## Saksframlegg

Saksnummer	Møtedato	Utvalg
22/1	25.01.2022	Formannskapet
22/7	22.02.2022	Kommunestyret

### Planforslag detaljregulering Skardsøya masseuttak 2. gangs behandling

Plankart med foreliggende innsigelse fra NVE.

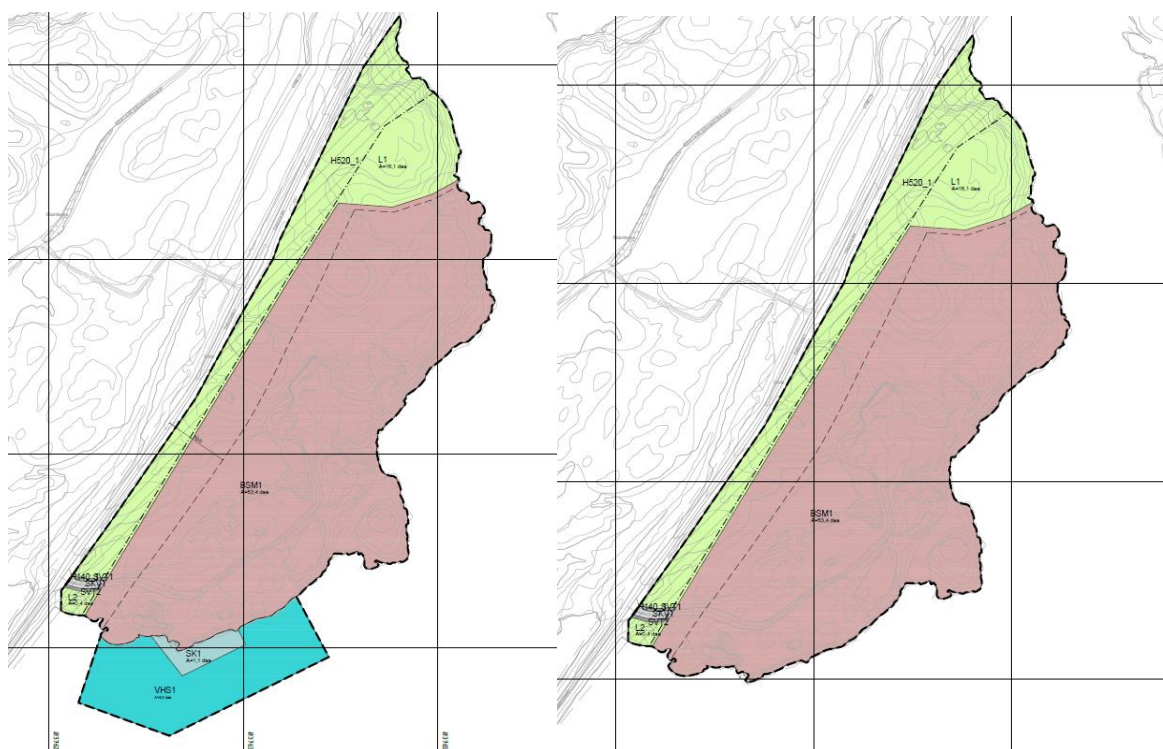
NVE opprettholder innsigelsen til reguleringsplanen fordi reell fare mot områdeskred fremdeles ikke er avklart i forslaget til reguleringsplan, jf. pbl. §§ 4-3, 28-1 og TEK17 § 7-3.

Slik planforslaget er lagt fram, er ikke reell fare mot områdeskred avklart, jf. pbl. §§ 4-3, 28-1 og TEK17 § 7-3. **NVE opprettholder derfor innsigelsen til reguleringsplanen.**

**Endringer av plan og plandokumenter for å innfri innsigelsen er som følger:**

Formålene i sjø er fjernet, i tillegg til de reguleringsbestemmelser som omhandler kai og havneområde i sjø. Ved å trekke ut dette anses NVEs innsigelse som imøtekommet og løst.

Plankart endret for å imøtekomme og løse NVEs innsigelse.

Bestemmelsene som har omhandlet sjøarealene er tatt ut, da formålene i sjø er fjernet.
